con la presente si inviano le Osservazioni contro il Progetto di un impianto eolico codice procedura ID_VIP/ID_MATTIM: 1269 denominato "Pitigliano" ubicato nei comuni di Pitigliano (GR) e Sorano (GR) costituito da 20 (venti) aerogeneratori di potenza nominale 7,0 MW per un totale di 140,0 MW con relative opere connesse ed infrastrutture indispensabili.

“Progetto di un impianto eolico denominato “Pitigliano” ubicato nei comuni di Pitigliano (GR) e Sorano (GR) costituito da 20 (venti) aerogeneratori di potenza nominale 7,0 MW per un totale di 140,0 MW con relative opere connesse ed infrastrutture indispensabili”

TESTO DELLE OSSERVAZIONI

Immagine 1. Vincoli ex art. 136 del CBC dal PIT della Regione Toscana e zona approssimativa dove è progettato l'impianto industriale.

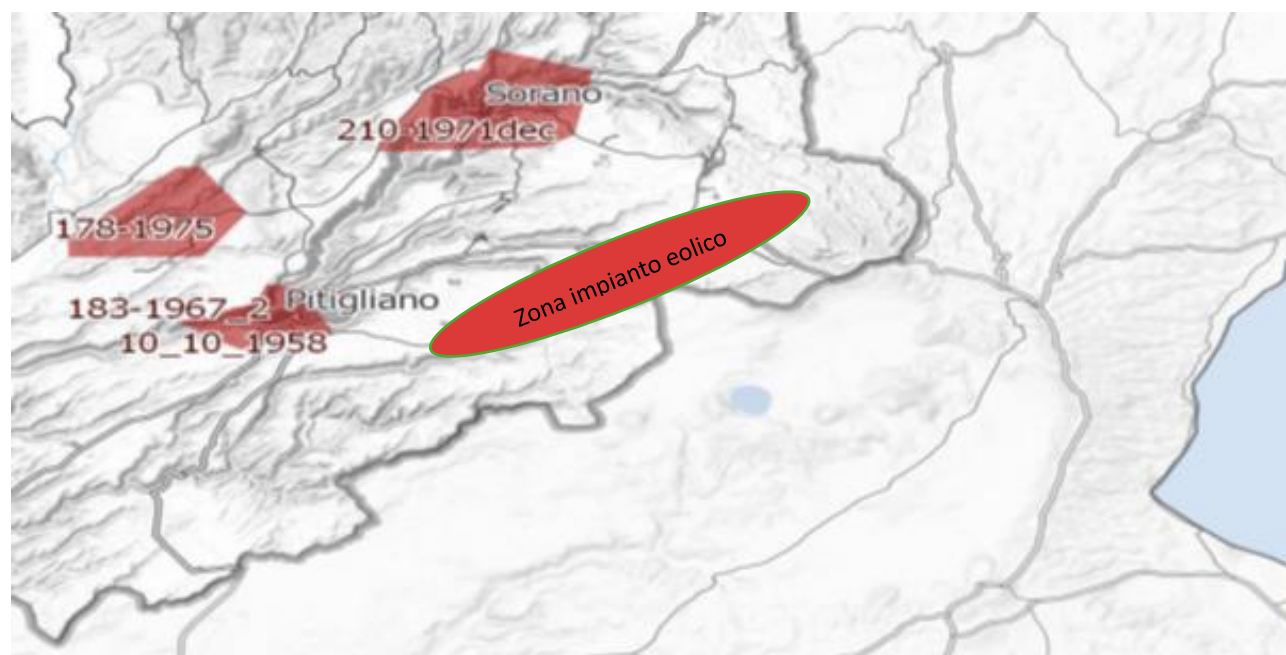
Al contrario si evidenzia che l'impianto eolico industriale citato non solo ricadrebbe con tutti e 20 gli aerogeneratori all'interno delle fasce di rispetto di 3 km di due vincoli paesaggistici di notevole interesse pubblico esistenti nella Regione Lazio e con una parte di essi nel vincolo paesaggistico del Centro abitato di Sorano (GR) quindi in aree non idonee all'installazione di impianti di energia rinnovabile. Addirittura, alcuni aerogeneratori sarebbero ubicati a poche centinaia di metri dai perimetri dei due vincoli paesaggistici laziali ex art 136 del CBC.

Inoltre, come sostiene la Proponente parte dell'impianto si verrebbe a trovare a 3,5 km dal centro abitato di Sorano. Infatti, tre degli aerogeneratori WTG 08, 09, 10 sono addirittura all'interno delle fasce di rispetto dei 3 km del suo vincolo paesaggistico di notevole interesse pubblico ex art 136 del CBC. Si evidenzia che così si crea

un'ulteriore incompatibilità con la tutela del Paesaggio.

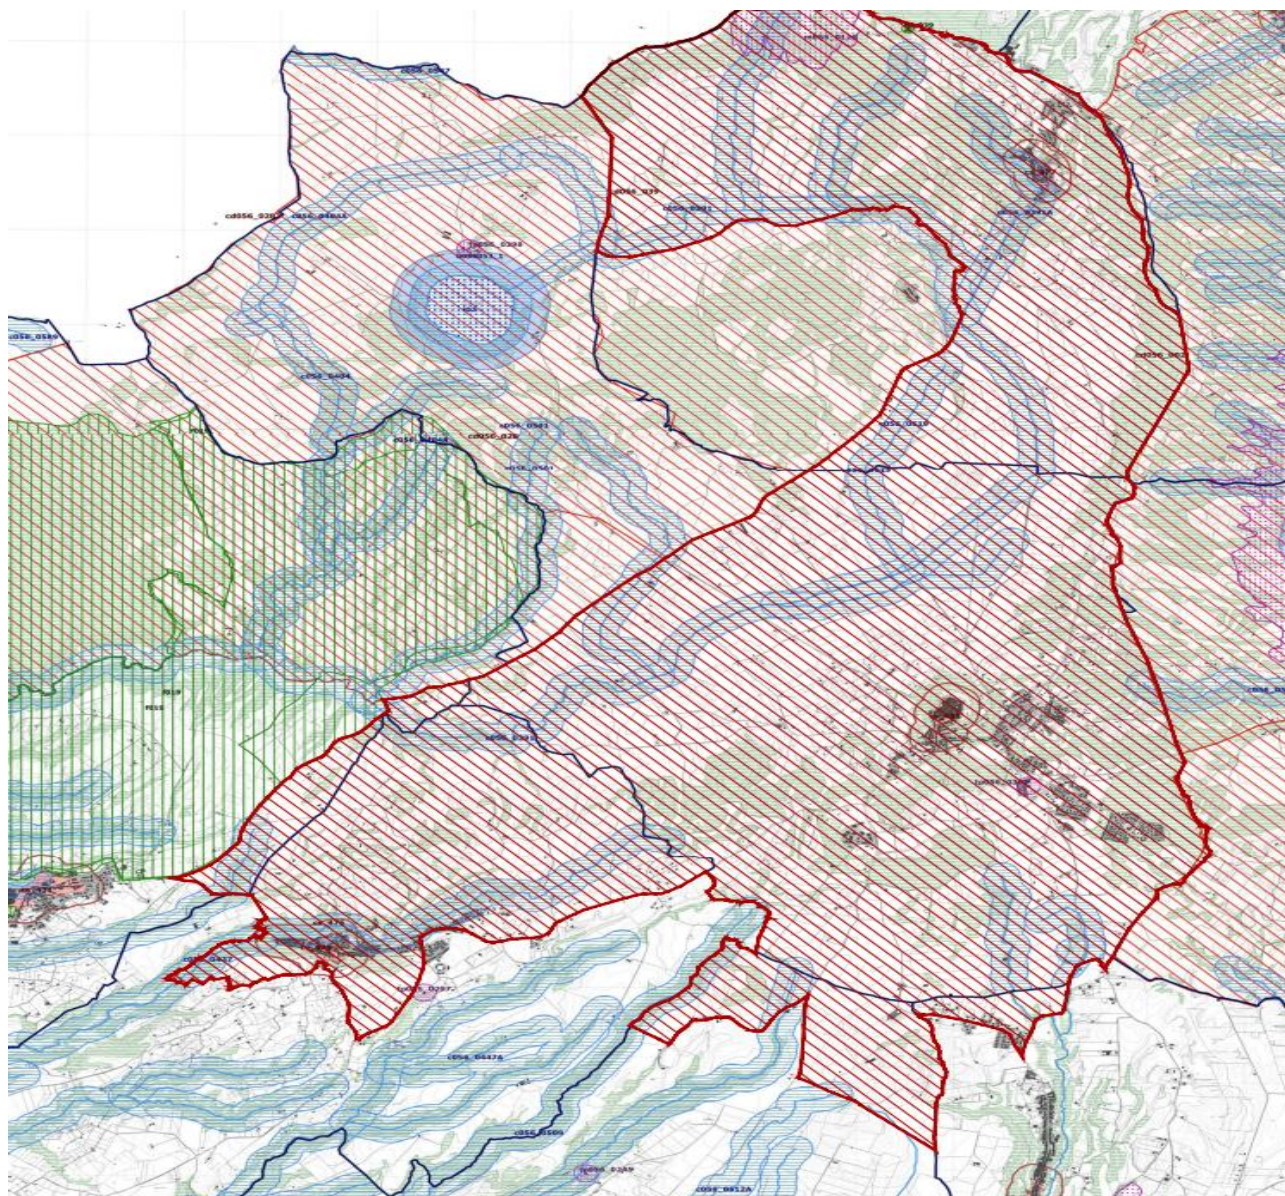
Come è illustrato nell'immagine si ribadisce che l'impianto industriale "Pitigliano" ricade completamente all'interno delle fasce di rispetto dei due vincoli di notevole

interesse pubblico e lambisce quelle di un terzo vincolo e quindi come affermato dal Consiglio di Stato nelle sentenze citate, l'impianto è insediato in area non idonea ai sensi dell'art. 20 comma 8 lettera c quater del D.Lgs. n. 199/2021 e ss.mm.ii al contrario di quanto sostiene la proponente.

Immagine 3. Cumulo di una parte di impianti eolici, fotovoltaici e geotermici industriali in progettazione ed esistenti intorno all’eolico industriale “Pitigliano”.

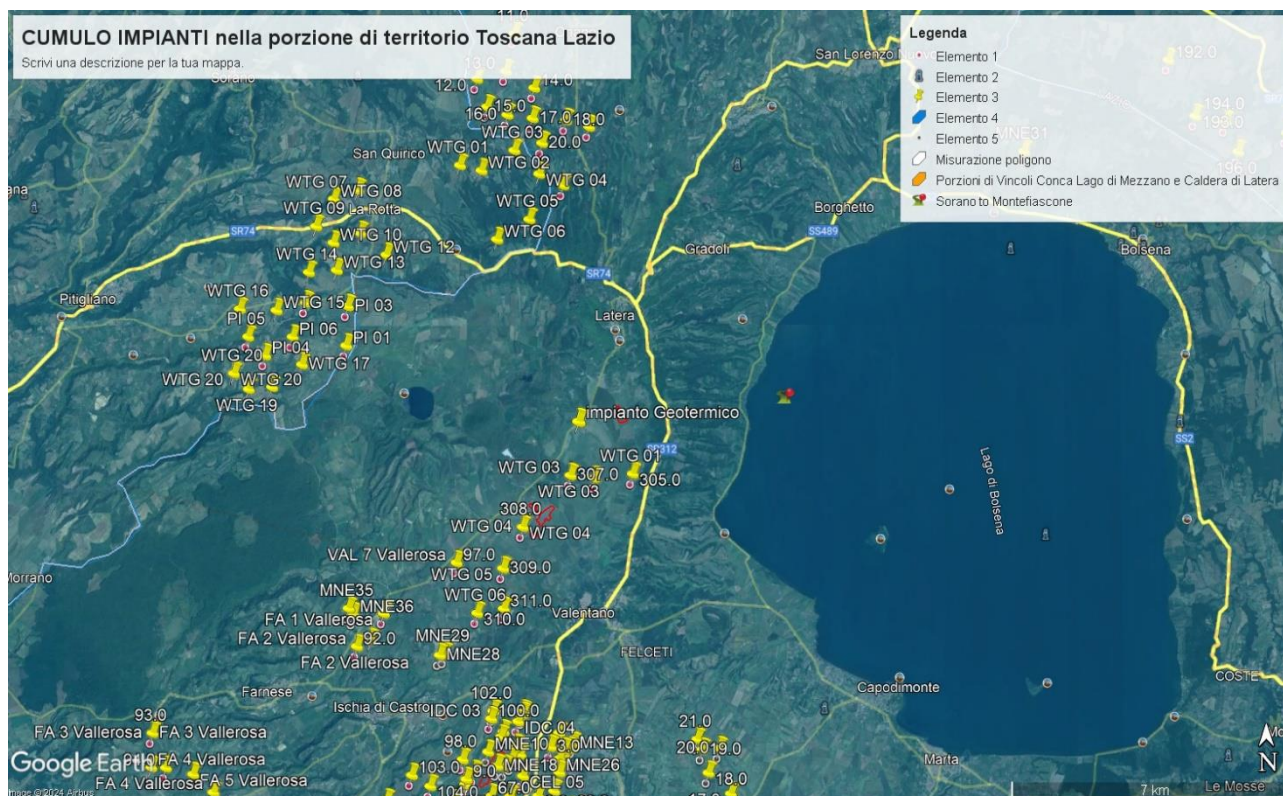
Tornando alle Linee guida nazionali, l’allegato IV dedica il paragrafo 3 agli impatti visivi e quelli sui Beni Culturali, Paesaggistici, Naturalistici e Culturali, dove viene detto che la valutazione dell’impatto visivo dovrà essere effettuata tenendo conto “**degli elementi caratterizzanti e qualificanti il paesaggio, effettuata alle diverse scale di studio (vasta, intermedia e di dettaglio...**”. Le analisi debbono non solo definire l’area di visibilità dell’impianto eolico industriale, **ma anche il modo in cui l’impianto viene percepito all’interno del bacino visivo**. Le analisi visive debbono inoltre tener in opportuna considerazione **gli effetti cumulativi derivanti dalla compresenza di più impianti**”. Nella Relazione Paesaggistica e nello Studio di Impatto Ambientale prodotte dalla proponente come già evidenziato è stato ignorato il vincolo paesaggistico di notevole interesse pubblico ex articolo 136 del Codice dei

Beni Culturali “*Ambito paesaggistico, geologico e geomorfologico dell’orlo della caldera di Latera ...*” Non vengono nemmeno citati gli impianti eolici in progetto al MASE, il “Rempillo” (6 aerogeneratori) e un altro in verifica amministrativa di 14 aerogeneratori e 72, 6 MW. Ad oggi nei territori di Pitigliano, Sorano e in quello limitrofo potenzialmente potrebbero essere insediati 40 aerogeneratori alti 200 metri e larghi 170. Ma la proponente non cita neanche altri impianti che creerebbero il cumulo e quindi maggiore impatto. Infatti, sul territorio della “Città del Tufo” (Sorano e Pitigliano) impatterebbero anche l’impianto eolico “Montarzo” di Onano con 13 aerogeneratori con le dimensioni ricordate, l’altro eolico industriale nel territorio di Valentano con sette aerogeneratori (stesse dimensioni), gli impianti di Farnese con un minieolico di 3 Torri alte 60 metri già installate in località Poggio del Crognolo e l’impianto eolico industriale “Vallerosa” (7 aerogeneratori alti 200 metri e larghi 158 metri) in procedura VIA presso la Regione Lazio. Inoltre, altri impianti del minieolico già presenti a Valentano, Cellere e Piansano e due progetti eolici industriali con le stesse dimensioni (200 m x 170 m) nel Comune di Ischia di Castro. La valutazione del cumulo non prende neanche in considerazione gli impianti industriali di fotovoltaico e agrivoltaico in progetto a Farnese, Valentano, Ischia di Castro, Cellere. L’impianto geotermico in procedura Via al MASE, progettato nella Caldera di Latera. Quindi è stata effettuata una valutazione del potenziale impatto cumulativo non veritiera a dispetto di quanto affermato dalla proponente che sostiene di aver preso in considerazione uno spazio di 10 km intorno al suo impianto per gli impatti che si creerebbero.

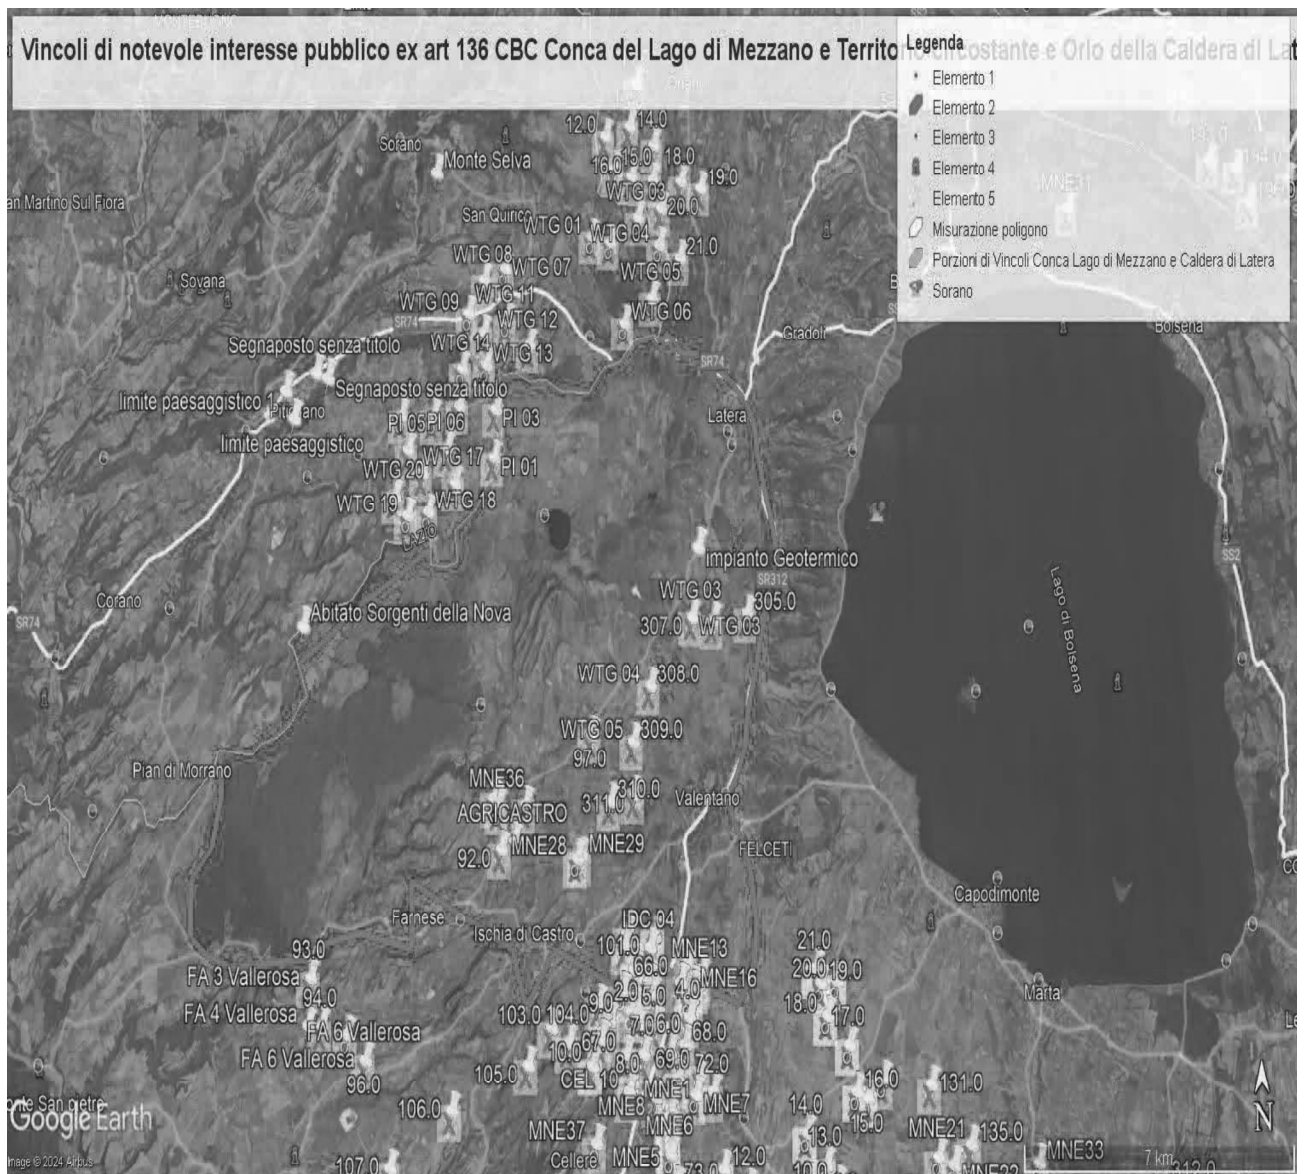
ma nelle sue immediate vicinanze (a soli 100 metri i primi due aerogeneratori) oltre ad impattare sul territorio e sulle economie di cinque Comuni del Lazio (Farnese, Onano, Latera, Valentano, Grotte di Castro e Gradoli) si trova nelle fasce di rispetto dei Beni di notevole interesse pubblico come si è evidenziate nelle Osservazioni precedenti e crea degli impatti negativi anche sui beni naturalistici come verrà dettagliato nell'Osservazione relativa alla Vinca. Inoltre, andrebbe a sommarsi al già enorme cumulo di impianti eolici e fotovoltaici e geotermici che creano una elevata criticità ambientale nella provincia di Viterbo e interferiscono anche con il territorio toscano come si può vedere dalle varie immagini dell'Allegato n. 1.

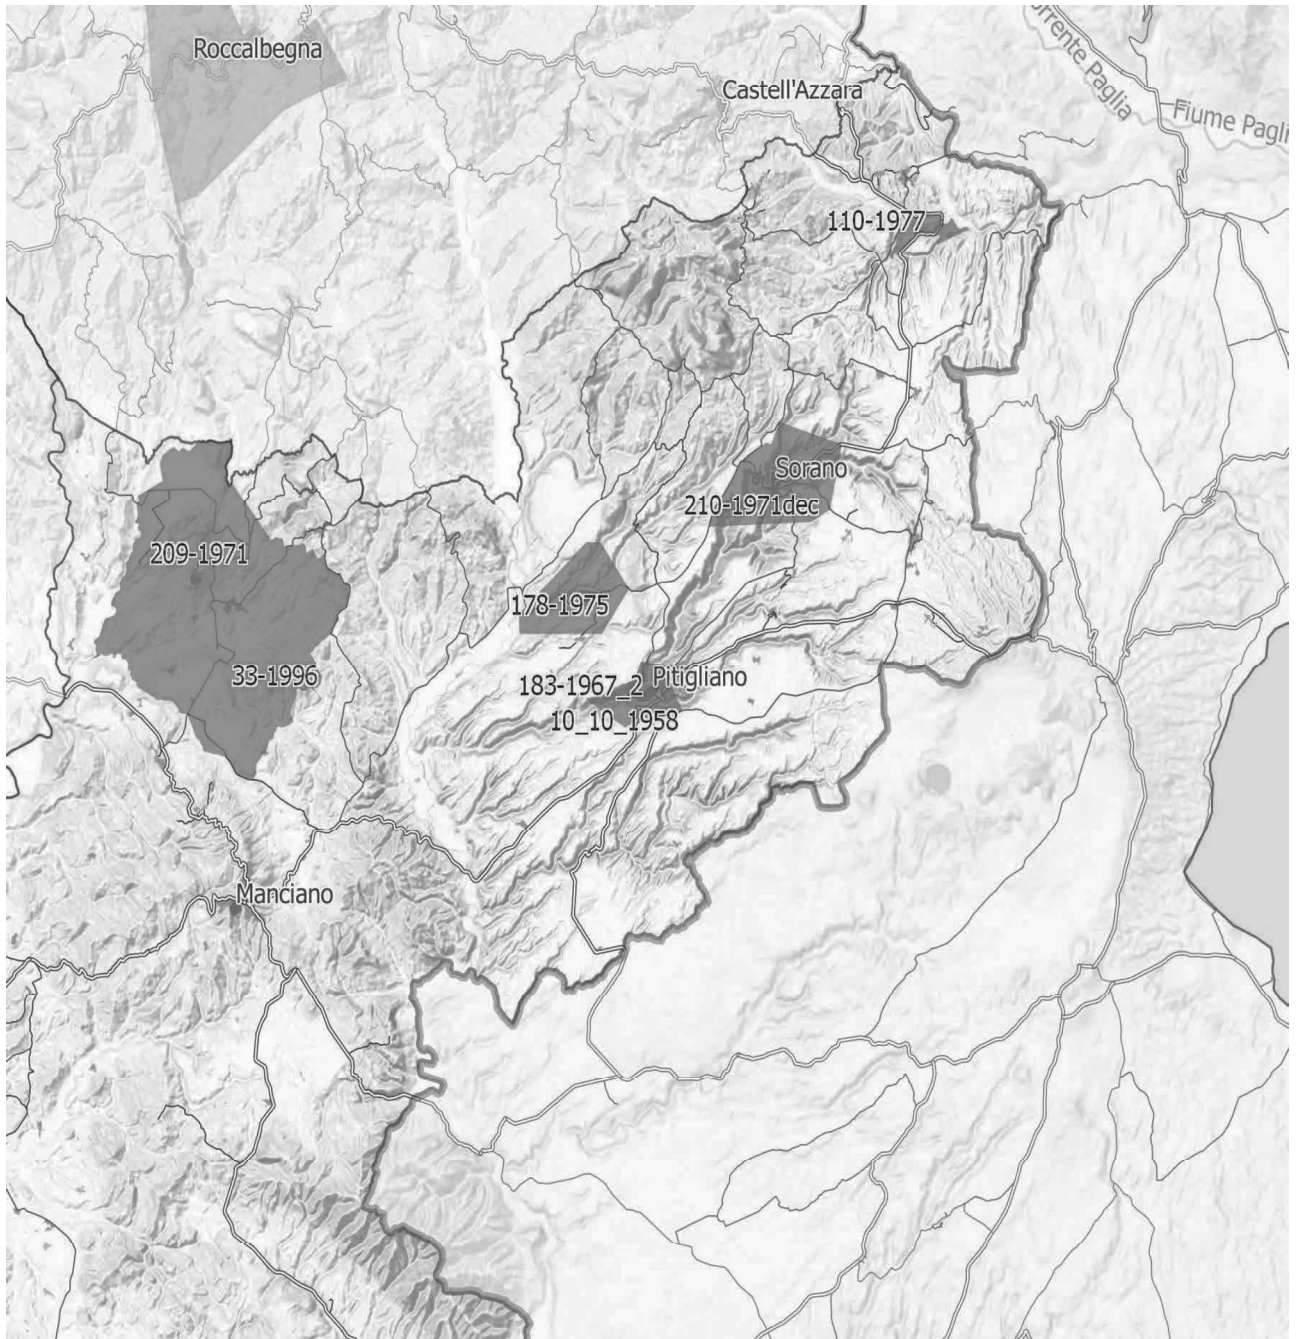
IMMAGINE n. 4 Si evidenzia che i tre aerogeneratori WTG 07, WTG 08 e WTG 09 impattano con il vincolo paesaggistico di notevole interesse pubblico del Centro Storico di Sorano. Il WTG 07 si troverebbe a 2828 m, WTG 08 2504 e WTG 09 2990. Il cavidotto dell'impianto invece impatta in buona parte del Vincolo paesaggistico ex art. 136 del CBC del Centro Storico di Pitigliano.

IMMAGINE n 5. Mappa eolici elaborata dall'Associazione Amici della Terra. La mappa evidenzia il cumulo degli impianti tra Lazio e Toscana.

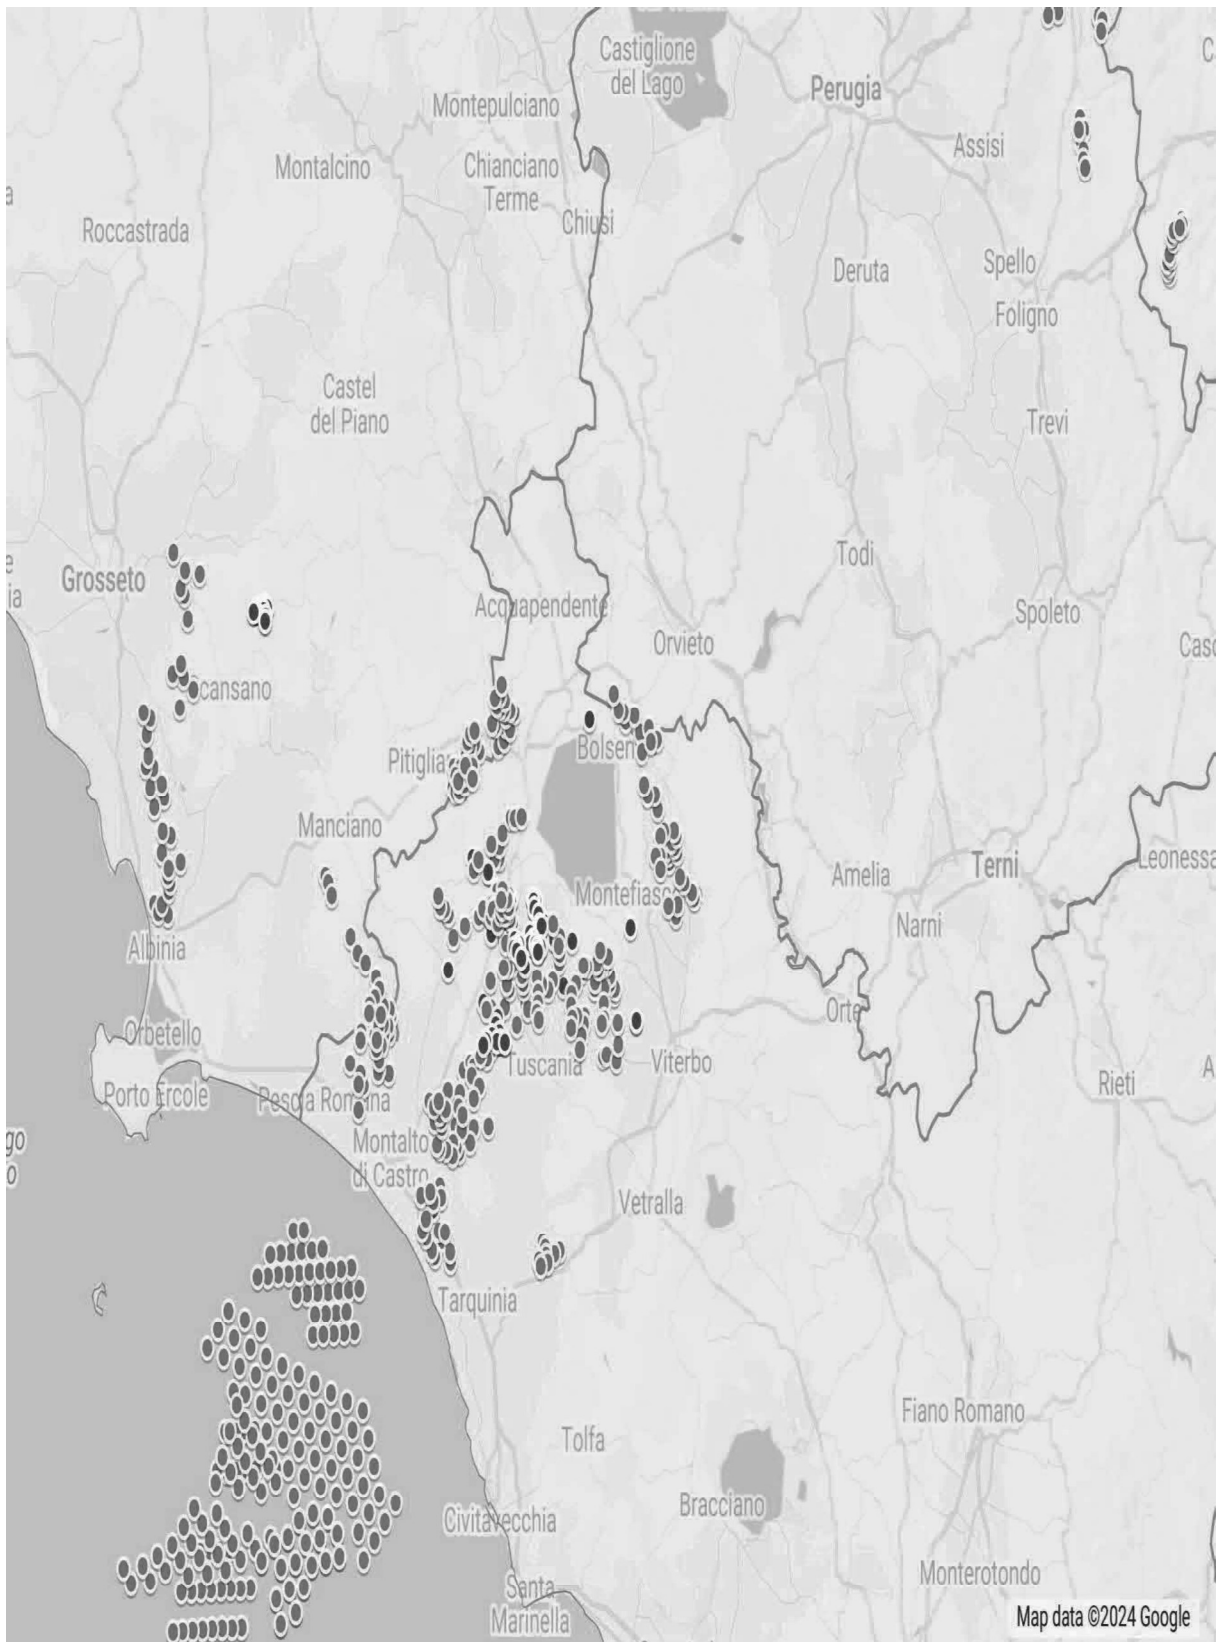
Riguardo al cumulo degli impianti FER, le mappe prodotte dalla proponente riguardano, come già evidenziato, soltanto una parte molto piccola degli impianti FER dell'area intermedia e vasta e in particolare di quelli eolici che contribuiscono a creare un notevole cumulo e la saturazione del territorio tosco laziale. Riguardo al cumulo dei soli impianti eolici si riporta la mappa dell'intervisibilità degli impianti eolici elaborata dall'Associazione nazionale “Amici della Terra”.
